改善箇所説明図

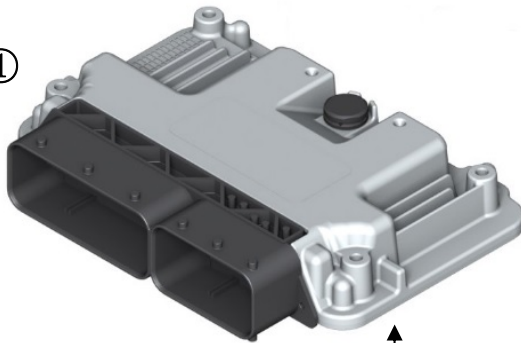
① エンジン制御ユニット

不具合発生箇所

原動機の電子制御において、設計時の冷間始動のプログラムが不適切なため、触媒の予熱が十分に行われないことがある。そのため、排出ガス値が基準値を超えるおそれがある

全車両、改良されたエンジンプログラムへ書き換える。

OBD コネクターへ白色のペイントを塗布する
